廃炉発官 R 3 第 6 号
令和 3 年 4 月 1 日

福島第一原子力発電所 特定原子力施設に係る実施計画 変更認可申請書

- 福島第一原子力発電所 特定原子力施設に係る実施計画
瓦礫等一時保管エリアの解除及び変更に伴い、下記の通り変更を行う。

- ・瓦礫等一時保管エリアの解除及び変更に伴う変更

図2. 1. 1-2-2 瓦礫類の線量区分毎の想定保管量と保管容量の比較

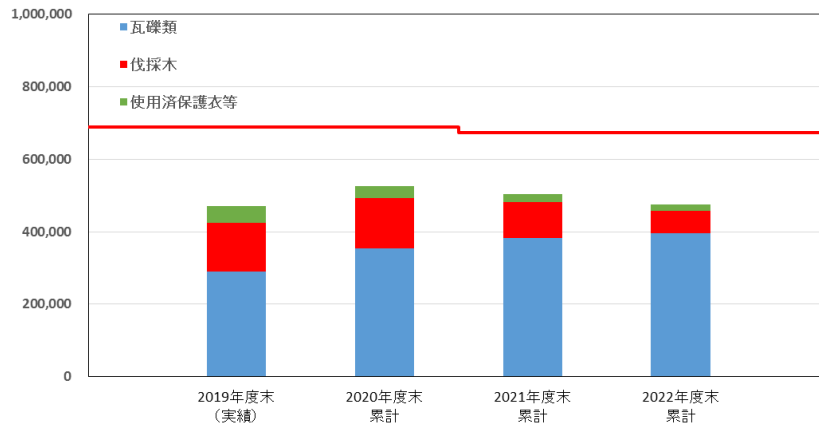
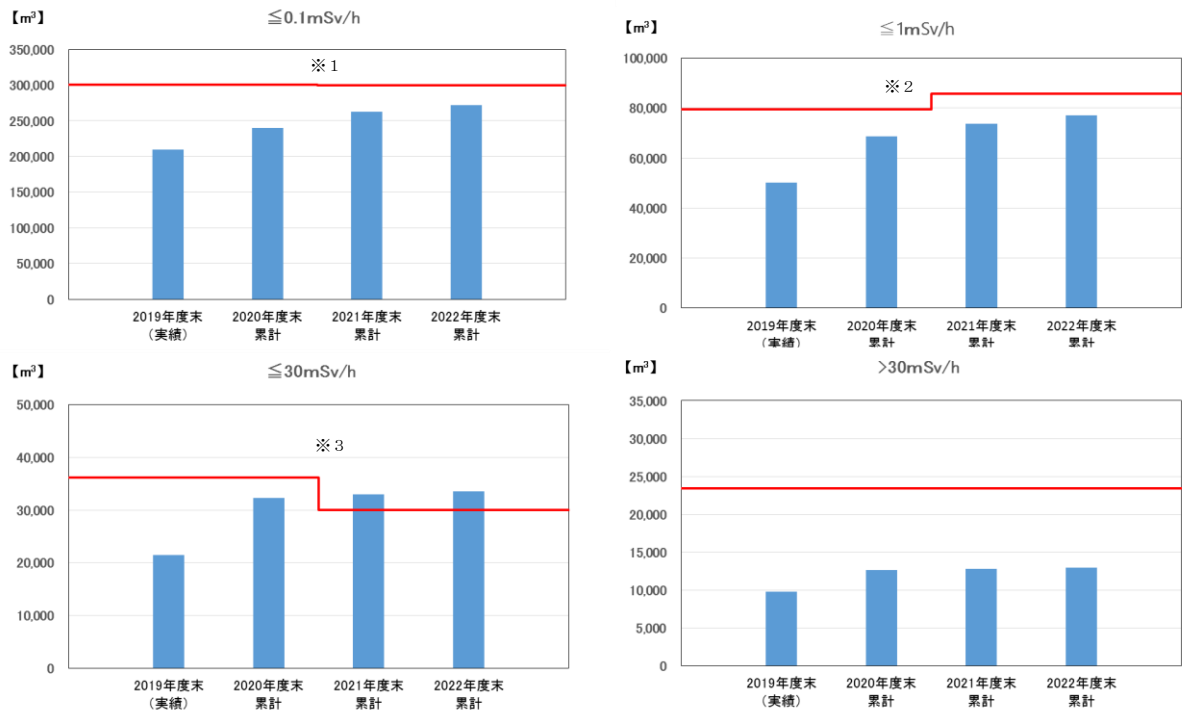
※1 固体廃棄物貯蔵庫第9棟の一部に放射性固体廃棄物を保管することによる減少及び使用済保護衣等一時保管エリア d, e を瓦礫類一時保管エリア d, e へ変更することによる増加

※2 使用済保護衣等一時保管エリア m, n を瓦礫類一時保管エリア m, n へ変更することによる増加

※3 2020年度末に一時保管エリア Q を解除。超過分は上位の線量区分へ移動させることで、保管容量の超過を回避

図 2. 1. 1-2-4 使用済保護衣等の想定保管量と保管容量の比較

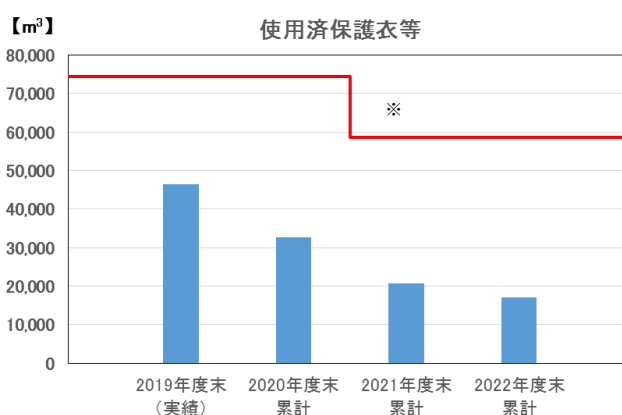
※ 使用済保護衣等一時保管エリア d,e,m,n を瓦礫類一時保管エリア d,e,m,n へ変更することによる減少

図 2. 1. 1-2-5 放射性固体廃棄物の想定発生量と保管容量の比較

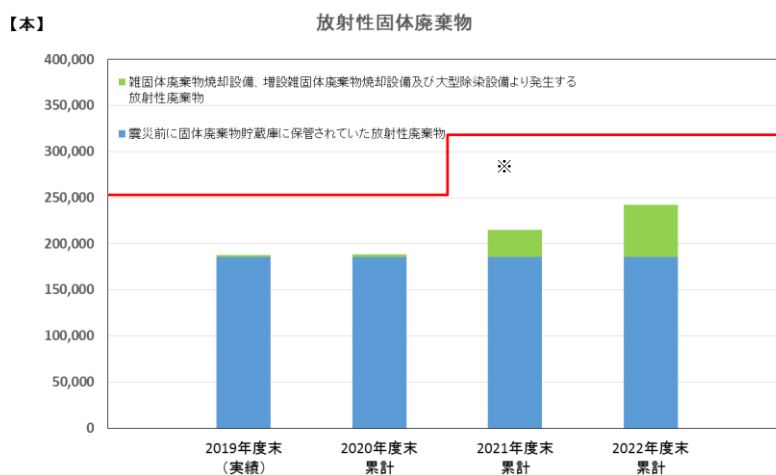
※ 1 固体廃棄物貯蔵庫第9棟の一部に放射性固体廃棄物を保管することによる増加
